**Relatório de Fiscalização 088/2022**

RELATÓRIO DE FISCALIZAÇÃO TÉCNICA DOS SISTEMAS DE ÁGUA DO MUNICÍPIO DE RIO DAS PEDRAS

PRESTADOR: SERVIÇO AUTÔNOMO DE ÁGUA E ESGOTO DE RIO DAS PEDRAS - SAAERDP

Acompanhamento do Cumprimento do Compromisso de Ajustamento de Conduta (CAC)

Foto 1 - Planilha com monitoramento da qualidade da água tratada na ETA III.

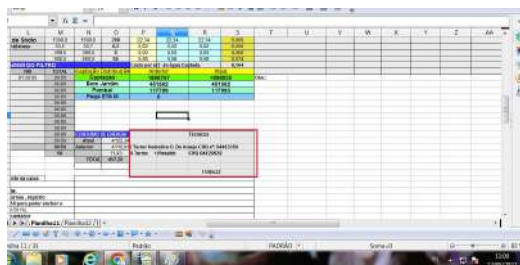
[ETA-5.17] Não realização do controle de parâmetros mínimos do processo (Cloro Residual Livre, Fluoreto e Turbidez)
